AVIS DU COMITÉ JACQUES-VIGER¹

Réuni le 10 juin 2022

Secteur de densité 26-T3

C22-VSMPE-02_ERRATUM

Gauche : Site d'intervention (Source : Plan d'urbanisme, Ville de Montréal, 2022) /
Droite : Modifications proposées (Source : Ville de Montréal, 2022)

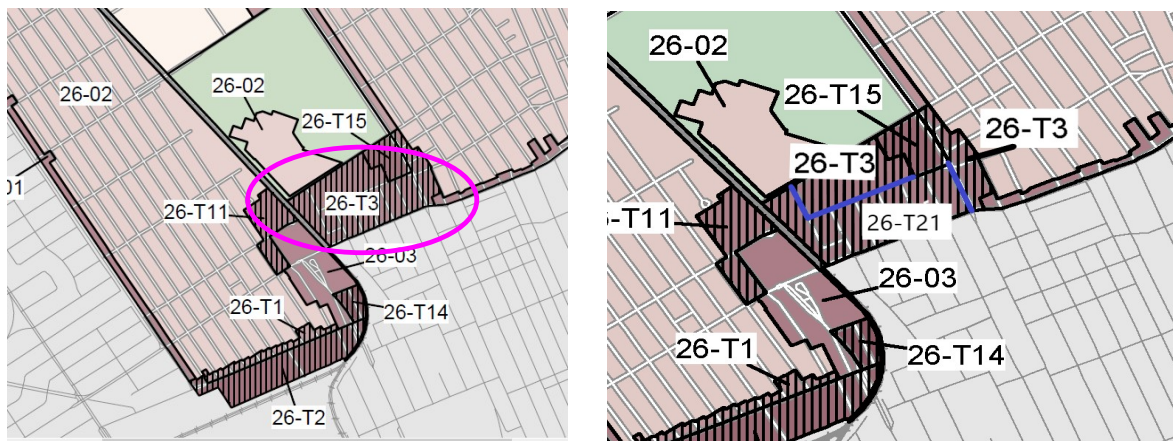
Le CJV voit d'un œil positif l'intention de l'Arrondissement de favoriser la mixité du quartier et le maintien de l'emploi dans un contexte de spéculation immobilière axée sur le développement résidentiel. Dans cet esprit, le CJV considère qu'il est justifié de diviser le secteur 26-T3 en trois parties, en vue de favoriser la vitalité du pôle d'emploi. Il appuie également l'augmentation du COS maximal à 5,5 pour le nouveau secteur 26-T21.
